用對話修正 AI 繪圖：CMOS 邏輯閘案例

請 AI 畫一張說明用的圖，第一版常常「看起來很像」，細節卻是錯的。這份講義收錄一段完整的對話：從一張手繪草圖開始，經過 16 個版本，畫出反相器、NAND 與兩種 XOR 邏輯閘。你會看到每一版錯在哪裡、使用者怎麼指出來，以及怎麼把做對的畫法存成規則。

南臺科技大學商管學院 · AI Agent 實作講義 · 單元 05
姓名：_____　班級：_____　日期：_____

第 01 版　有錯誤　把右上角的小符號誤認為二極體，畫成一個不相連的二極體。

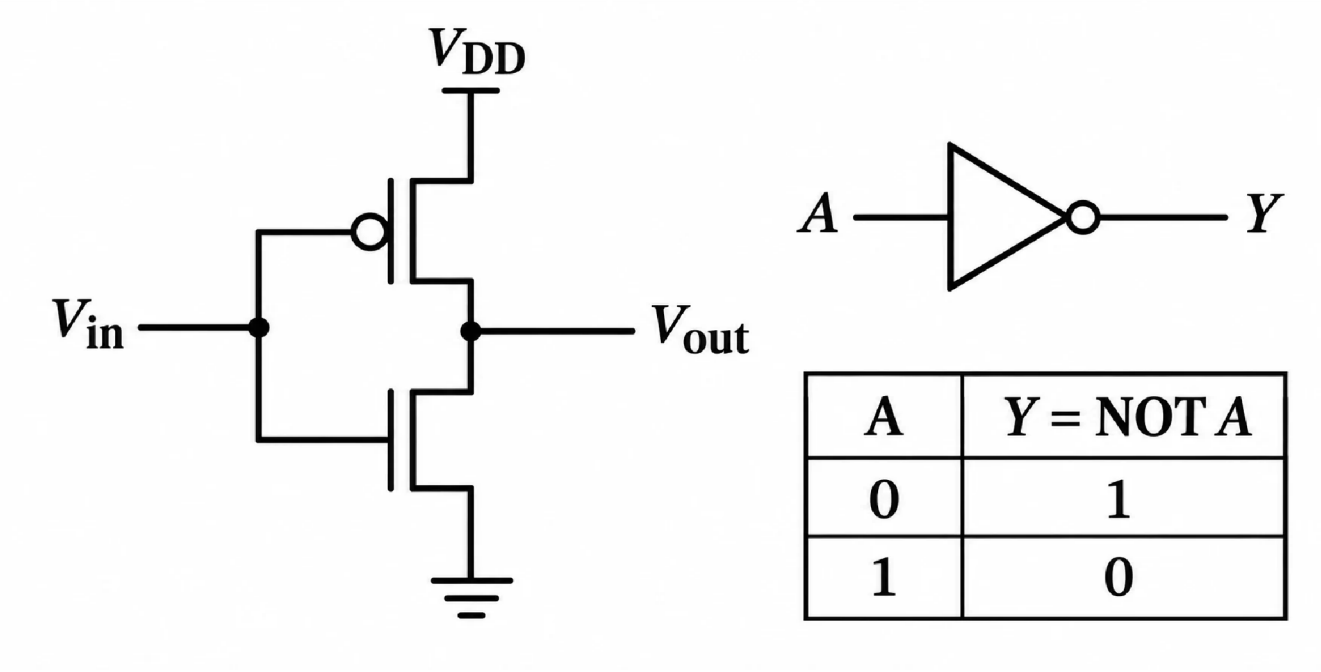
紅色標記　對應的修正：「那個看起來像二極體的符號是反相器。請重畫，並在圖中加上真值表。」

① 被誤畫成二極體：其實是反相器符號

那個看起來像二極體的符號是反相器。請重畫，並在圖中加上真值表。

第 04 版　有錯誤　初版 NAND：串聯 NMOS 的中點多畫了一個圓點，分支接點的圓點卻漏畫。

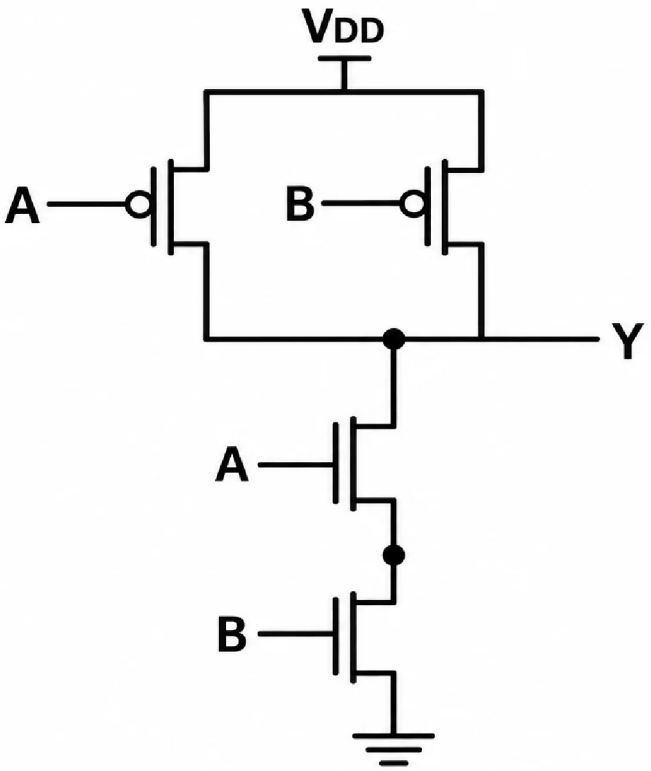
紅色標記 對應的修正：「請修正這張圖。只有三條或更多導線交會的分支接點才要畫實心圓點。」

① 多餘圓點：這裡只有兩條線相接

② 漏畫圓點：VDD 分支（三條線交會）

③ 漏畫圓點：右側 PMOS 接到輸出 Y

請修正這張圖。只有三條或更多導線交會的分支接點才要畫實心圓點。

第 05 版　過渡版本　移除串聯中點的多餘圓點，但分支接點仍有遺漏。

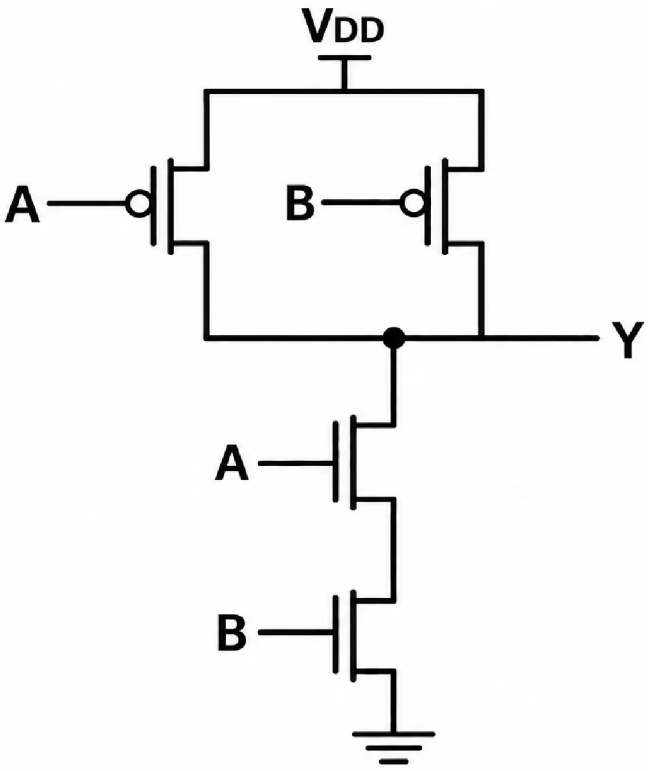
紅色標記 對應的修正：「你還漏了一個接點圓點。」（附上局部截圖）

① 使用者截圖指出的漏點：右側 PMOS 接到輸出 Y

② 同樣漏畫，這次沒被指出，到第 08 版才補上：VDD 分支

你還漏了一個接點圓點。

第 07 版　過渡版本　完整重畫，但 VDD 分支與右側 PMOS 接到輸出的兩個圓點仍然漏畫。

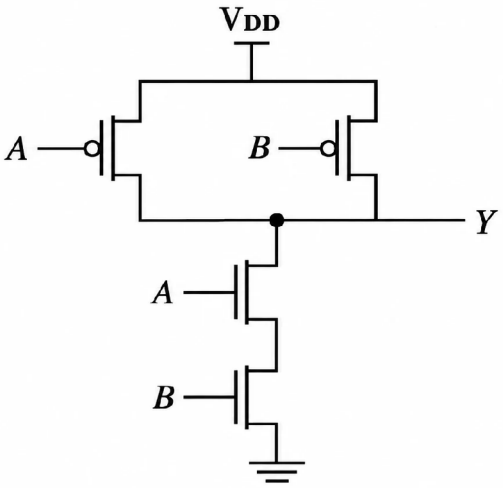
紅色標記 對應的修正：「請重畫這張圖，把漏掉的接點圓點補上。」

① 漏畫圓點：VDD 分支

② 漏畫圓點：右側 PMOS 接到輸出 Y

請重畫這張圖，把漏掉的接點圓點補上。

第 08 版　過渡版本　三個分支接點的圓點都已補齊。

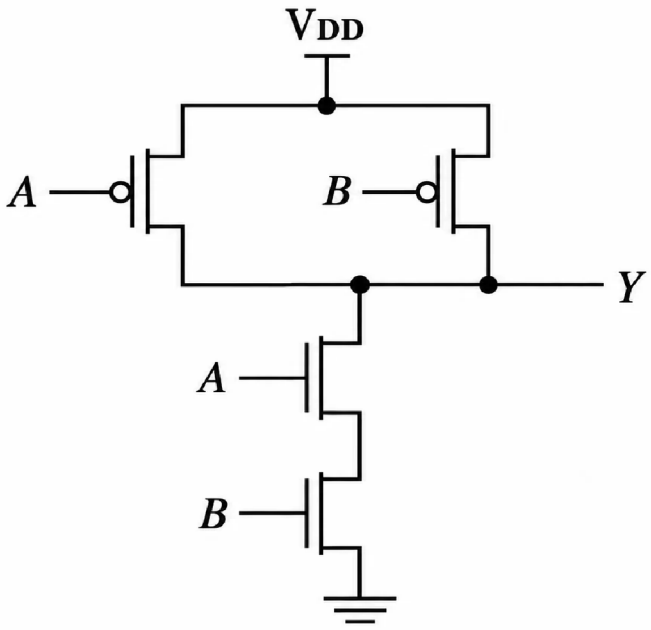
紅色標記　對應的修正：「請改用另一種符號表示布林運算式。」

① 要改寫的布林式：¬(A AND B) 改成上橫線表示法

請改用另一種符號表示布林運算式。

第 10 版　有錯誤　兩個反相器的輸出被一條導線接在一起，等於短路。

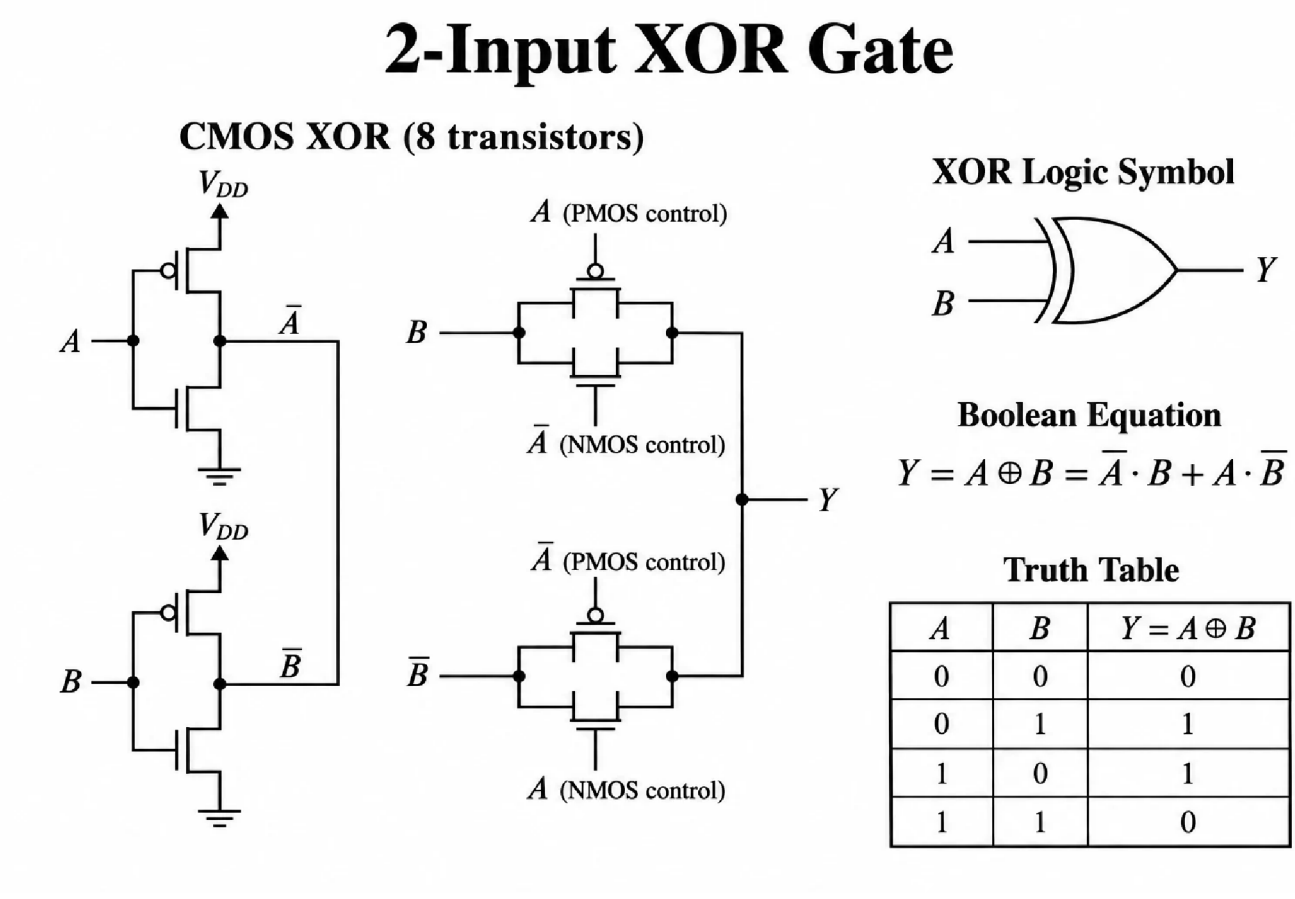
紅色標記 對應的修正：AI 自己發現，第 11 版修正（使用者沒有另外下指令）

① 這條線把 Ā 與 B̄ 兩個輸出接在一起（短路）

第一版把兩個反相器的輸出錯接在一起。我會修正，讓 $\overline{A}$ 與 $\overline{B}$ 維持兩個獨立訊號。

第 11 版　過渡版本　反相器輸出已分開，但傳輸閘電晶體的線條仍有畫過頭的地方。

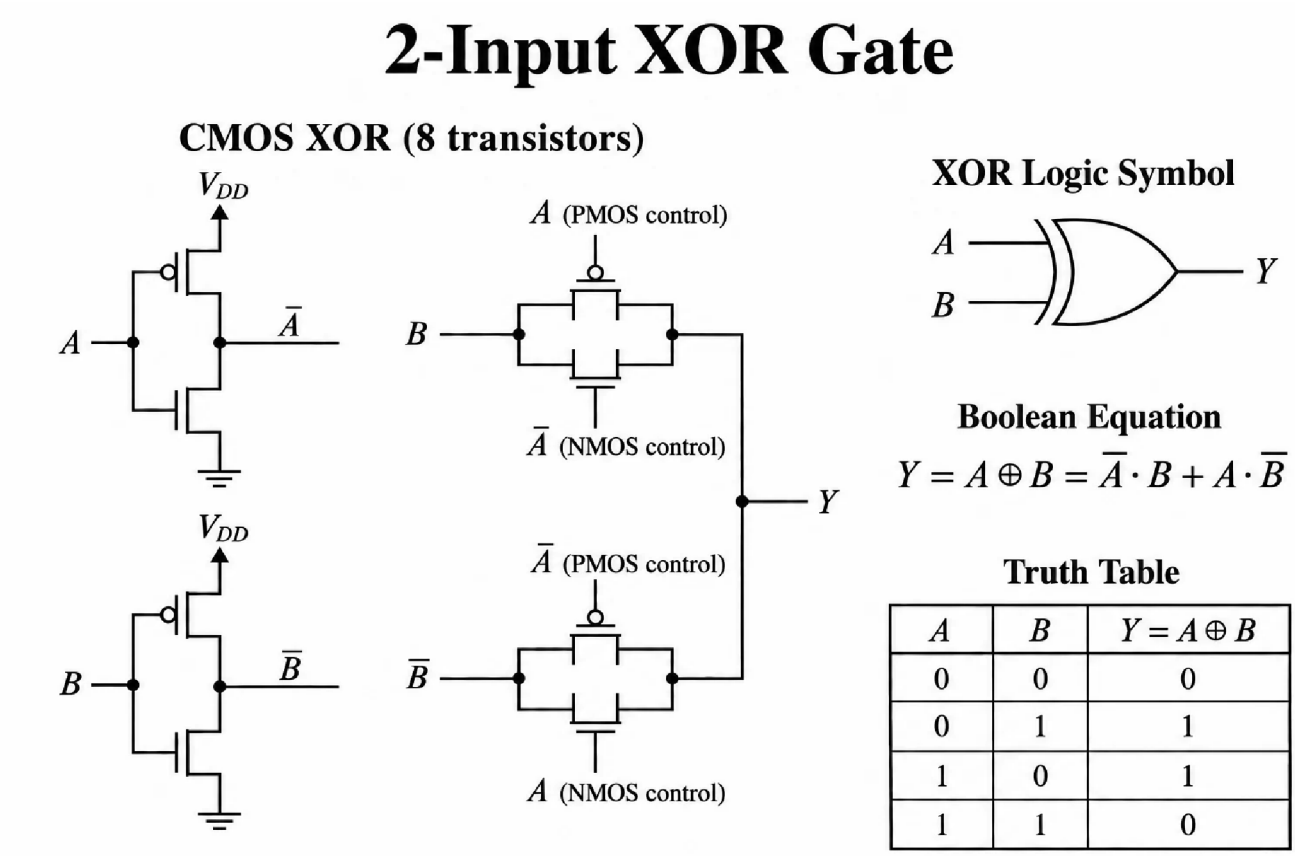
紅色標記　對應的修正：「這幾個地方的線條畫過頭了。」（附上局部截圖）

① 傳輸閘電晶體的引線超出通道線

我會移除傳輸閘電晶體符號中超出通道線的多餘線段。

第 13 版　有錯誤　上拉網路的四顆 PMOS 被畫成全部並聯，電路功能錯誤。

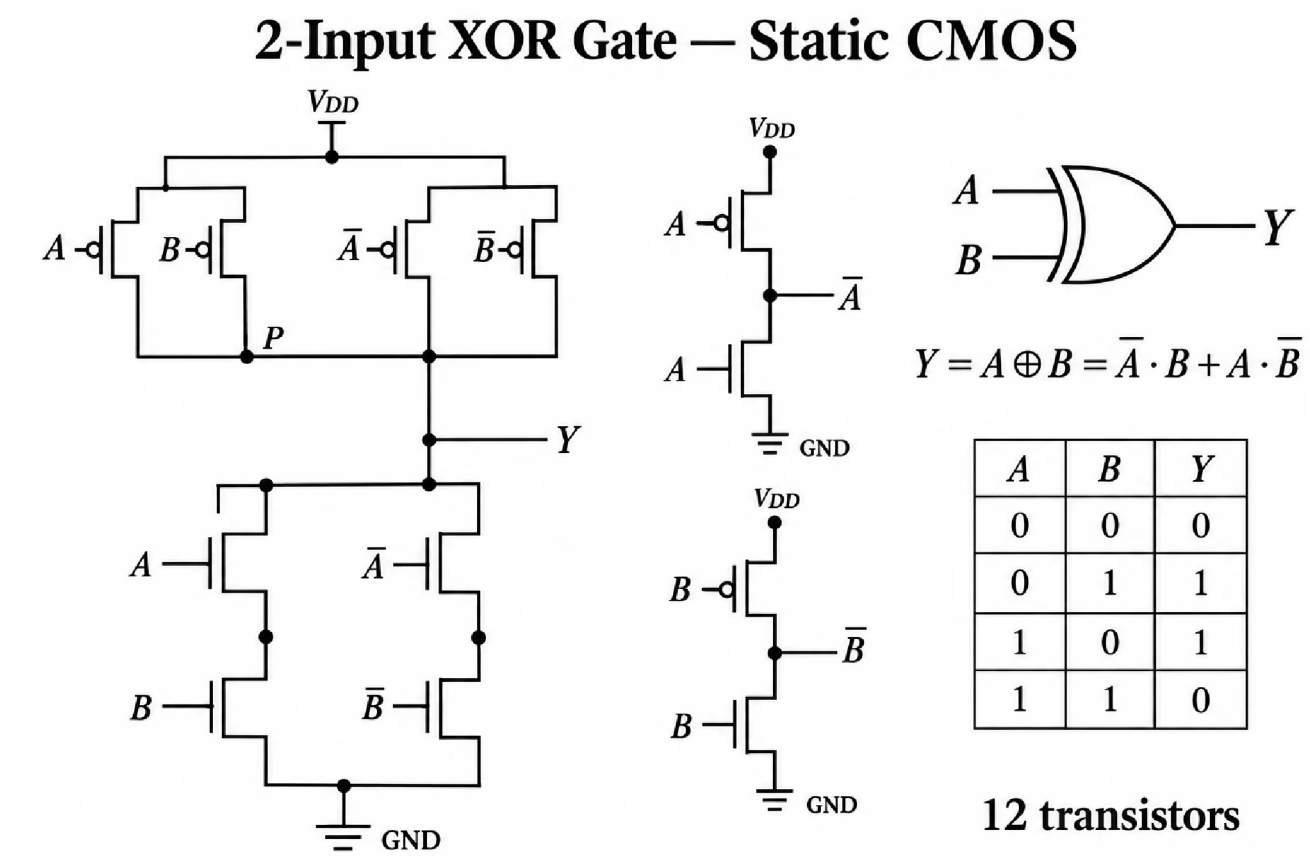
紅色標記　對應的修正：AI 自己發現，第 14 版修正（使用者沒有另外下指令）

① 四顆 PMOS 被畫成全部並聯；應該是兩組並聯再串聯

② 多餘圓點：NMOS 串聯點只有兩條線

③ 多餘圓點：電源線的端點不是分支

④ 沒有用到的線頭

上拉網路需要修正：兩組並聯的 PMOS 必須再串聯起來。我也會移除 NMOS 串聯點上不該有的圓點。

第 14 版　過渡版本　主電路的 PMOS 網路已改正；輸入反相器沒接好，圓點也還不完整。

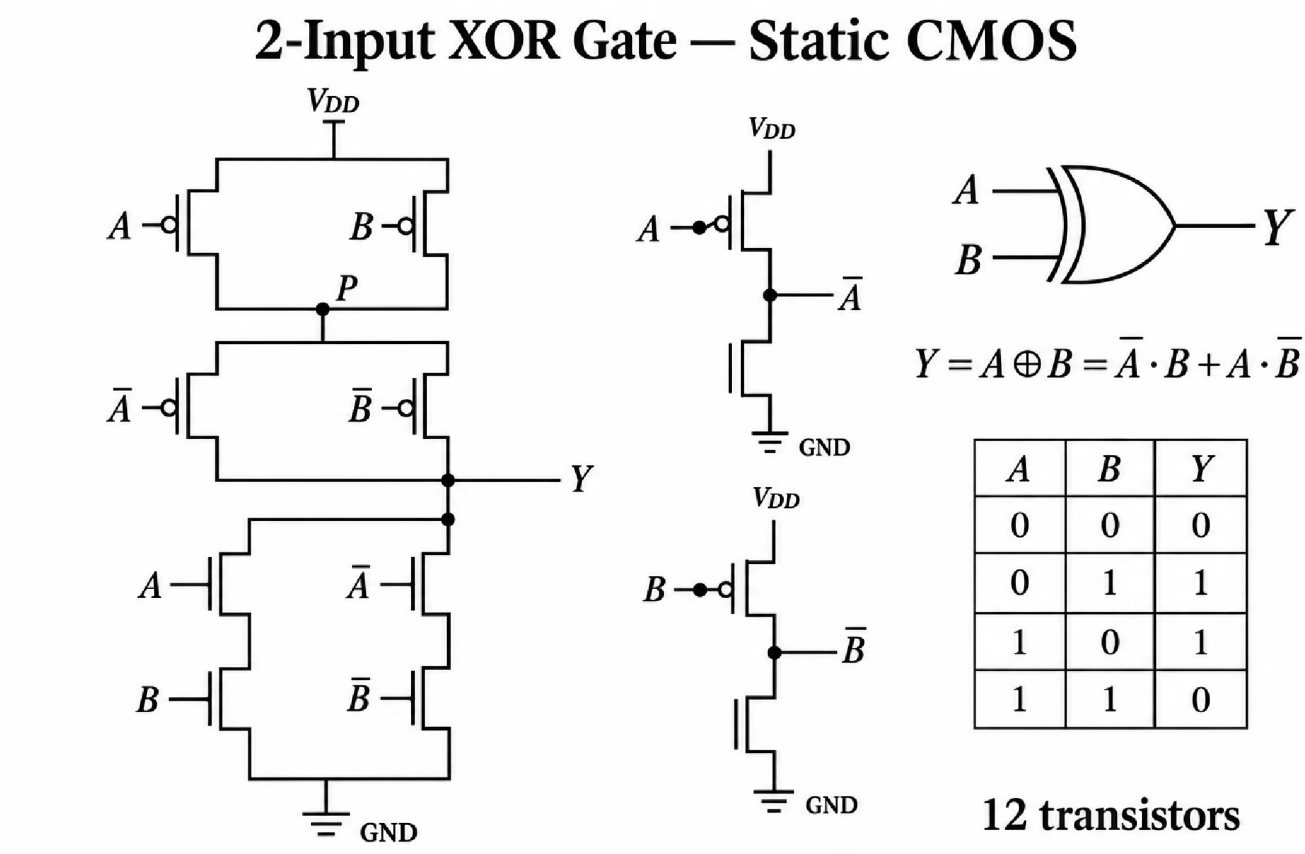
紅色標記　對應的修正：AI 自己發現，第 15 版修正（使用者沒有另外下指令）

① 反相器沒接好：輸入只接到 PMOS，NMOS 的閘極沒有接

② 漏畫圓點：VDD、P 節點下方與 GND 的分支

主電路已經正確。接下來把兩個輸入反相器接好：每個輸入都要同時接到兩顆電晶體的閘極，並修正其餘圓點。

第 15 版　過渡版本　輸入反相器的接線已修正；P 節點下方仍漏一個圓點。

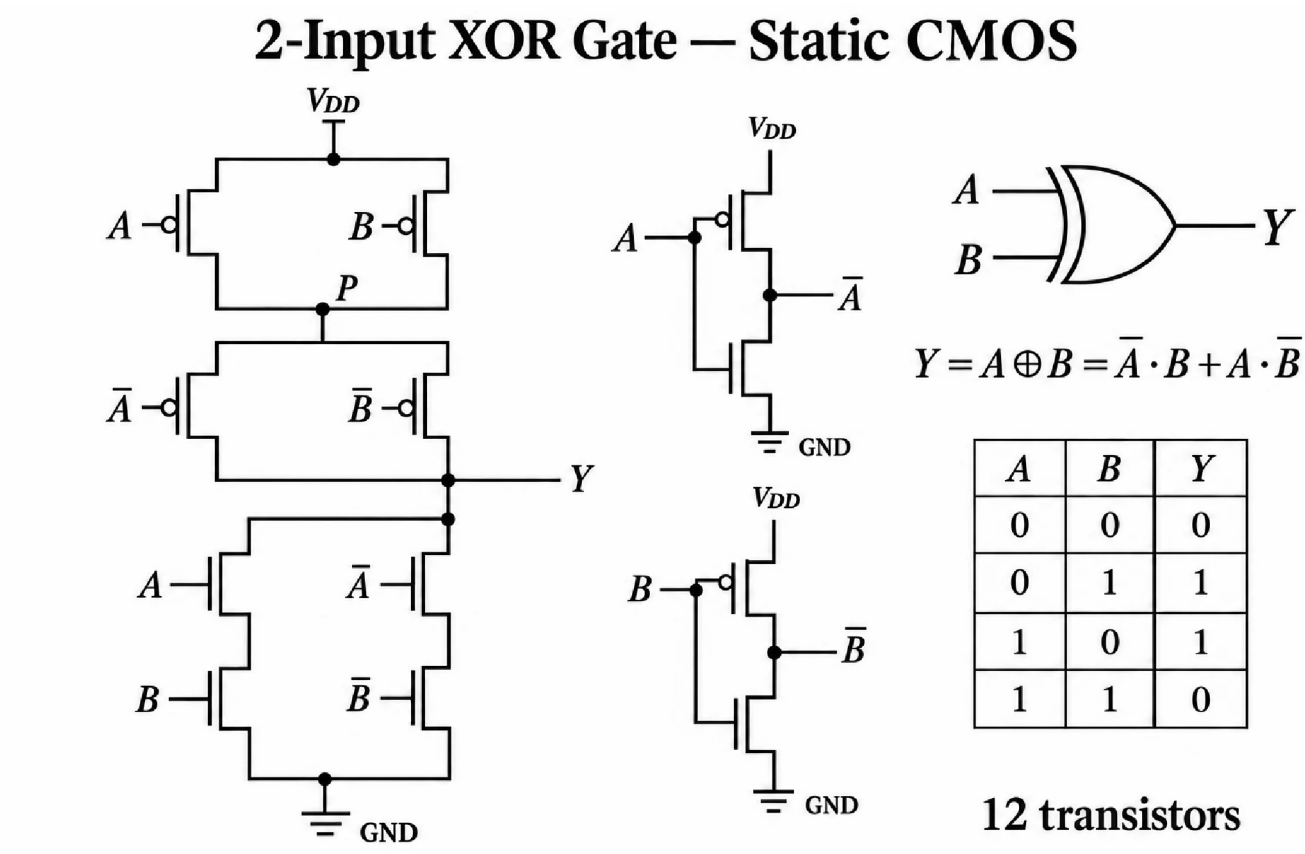
紅色標記　對應的修正：AI 自己發現，第 16 版修正（使用者沒有另外下指令）

① 漏畫圓點：P 節點下方的分支

圖片已更新反相器的閘極連線，並補上電源與接地的接點圓點。
